**AVIS RELATIF À LA PROTECTION
CONTRE LES EVENTUELS EFFETS NOCIFS ET NUISANCES
PROVOQUÉS PAR LES RAYONNEMENTS NON IONISANTS
GÉNÉRÉS PAR DES ANTENNES ÉMETTRICES STATIONNAIRES**

Commune : CHARLEROI - Exploitant : ORANGE

Référence exploitant : 020C1_1 / 30041C1_1 / 40041C1_1 / 50041C1_1

Rapport n° 411 / 2024

Figure 1 : Vue en plan des lieux de séjour et des points de contrôle

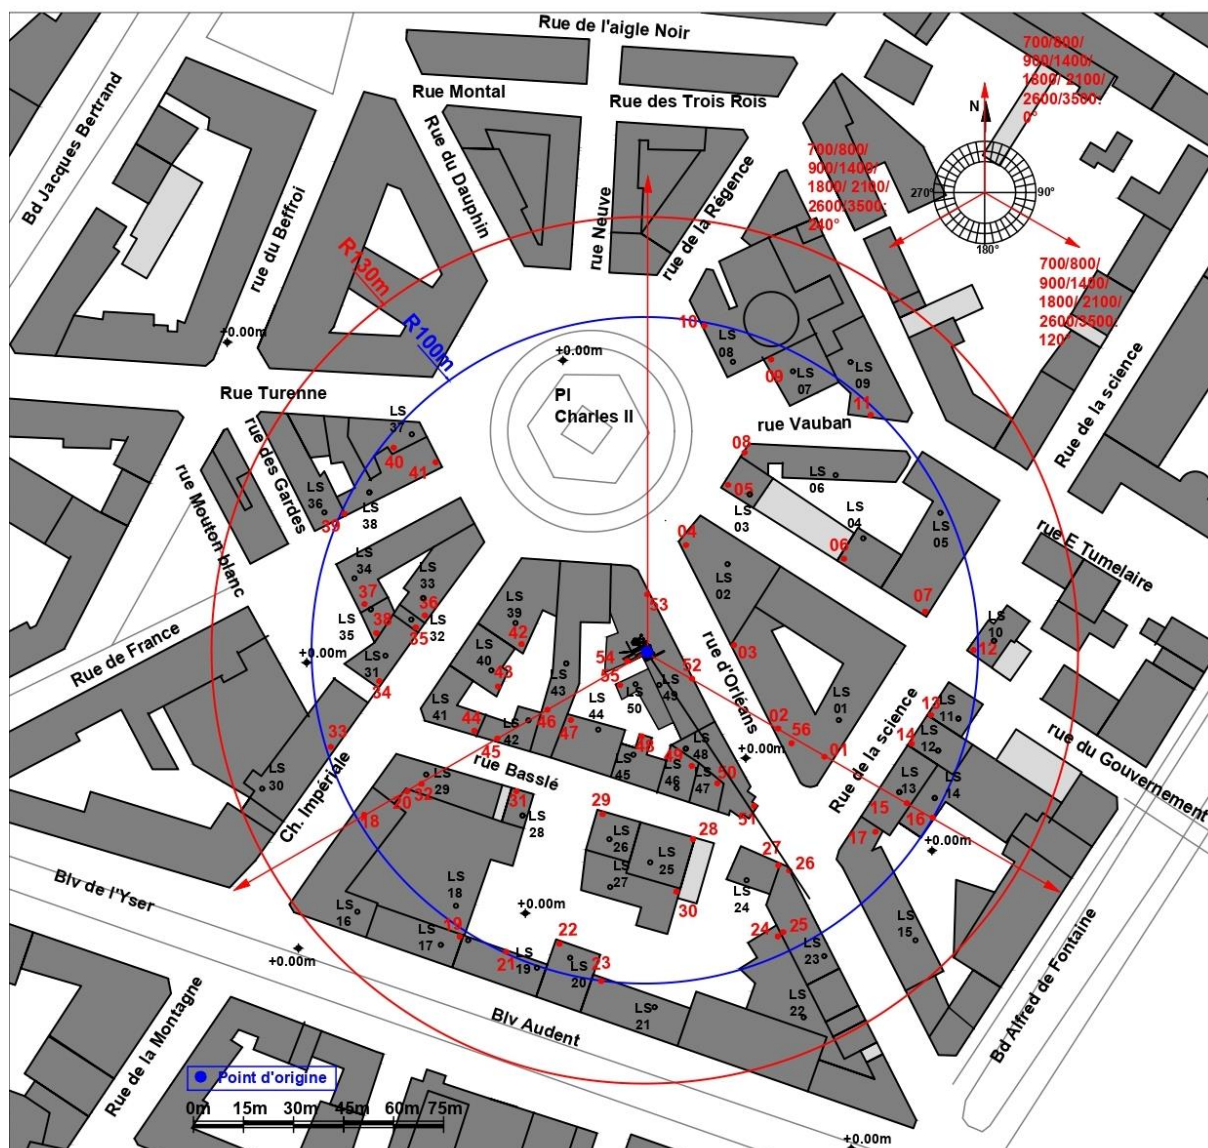
N° point de contrôle	LS	Atténuation (dB)	Indice d'exposition relatif à la limite par installation IE_i
56	LS01	3,0	0,972
48	LS45	3,0	0,936
2	LS01	3,0	0,927
49	LS46	3,0	0,825
1	LS01	3,0	0,793
44	LS41	3,0	0,614
45	LS42	3,0	0,471
28	LS25	3,0	0,462
32	LS29	3,0	0,453
10	LS08	3,0	0,428
8	LS06	3,0	0,428
14	LS12	3,0	0,410
16	LS14	3,0	0,410
4	LS02	3,0	0,399
34	LS31	3,0	0,340
13	LS11	3,0	0,337
18	LS16	3,0	0,330
20	LS18	3,0	0,322
36	LS33	3,0	0,318
42	LS39	3,0	0,316
35	LS32	3,0	0,306
33	LS30	3,0	0,296
3	LS01	3,0	0,291
43	LS40	3,0	0,240
38	LS35	3,0	0,240
19	LS17	3,0	0,209
37	LS34	3,0	0,195
31	LS28	3,0	0,188
7	LS05	3,0	0,178
9	LS07	3,0	0,178
21	LS19	3,0	0,168
22	LS20	3,0	0,156
41	LS38	3,0	0,152
5	LS03	3,0	0,137
25	LS23	3,0	0,131

En ce qui concerne les antennes de l'installation mentionnées dans le tableau 1, la distance maximale à laquelle la limite pourrait être atteinte, à l'extérieur, est égale à 81,4 m. S'il n'y a pas de LS à une distance inférieure, les antennes respectent forcément la limite d'immission.

Dans le cas des LS situés à l'intérieur des bâtiments, une atténuation d'obstacle est prise en compte et il en résulte que la distance maximale à laquelle la limite pourrait être atteinte se réduit à 57,6 m.

Figure 2 : Vue en plan des installations d'antennes dans un rayon de 300 mètres autour de l'installation faisant l'objet de la demande d'avis

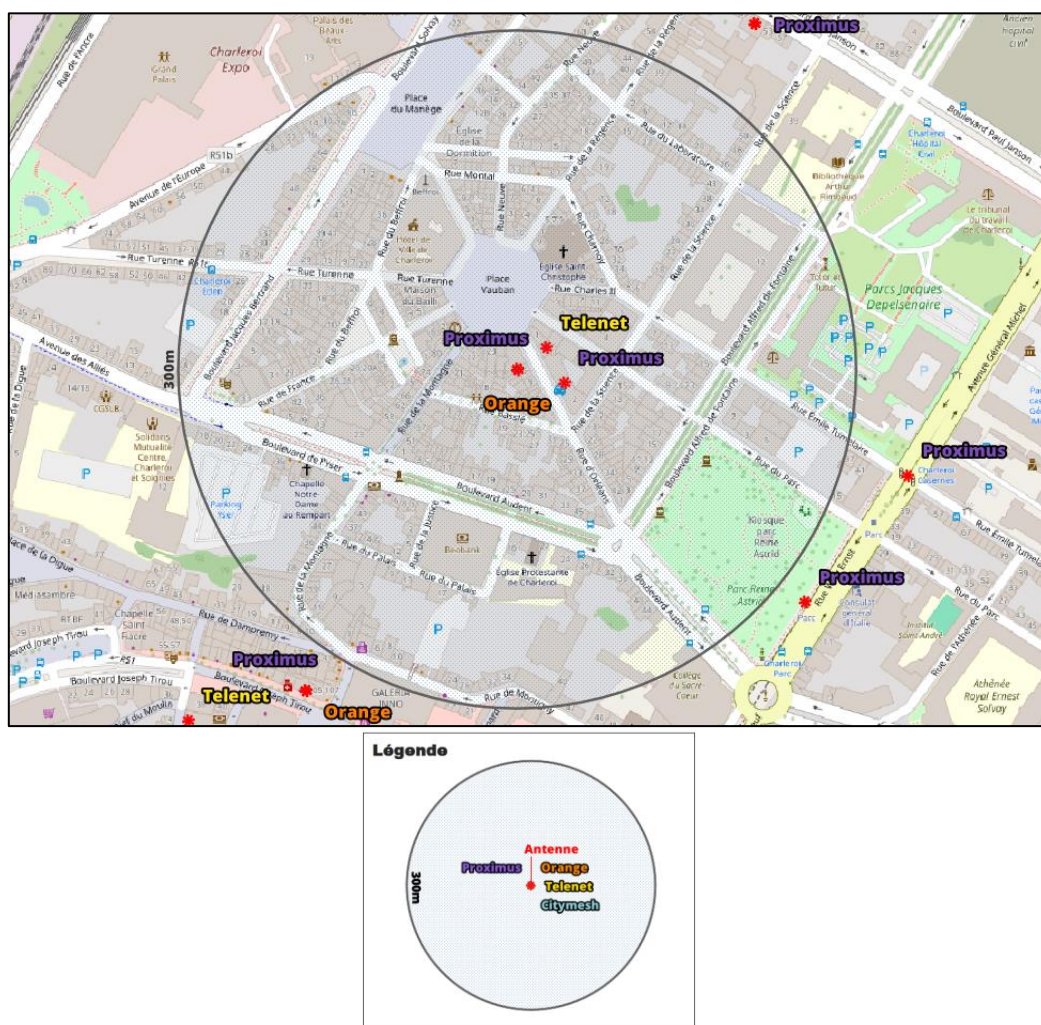
Compte tenu du nombre d'installations localisées dans la figure 2, il apparaît que l'intensité du rayonnement électromagnétique généré, dans les lieux de séjour situés à proximité de l'installation référencée dans le paragraphe 2, par l'ensemble des antennes émettrices stationnaires de l'ensemble des exploitants du même site d'antennes émettrices stationnaires respecte la limite fixée à l'article 4, § 2 du décret.
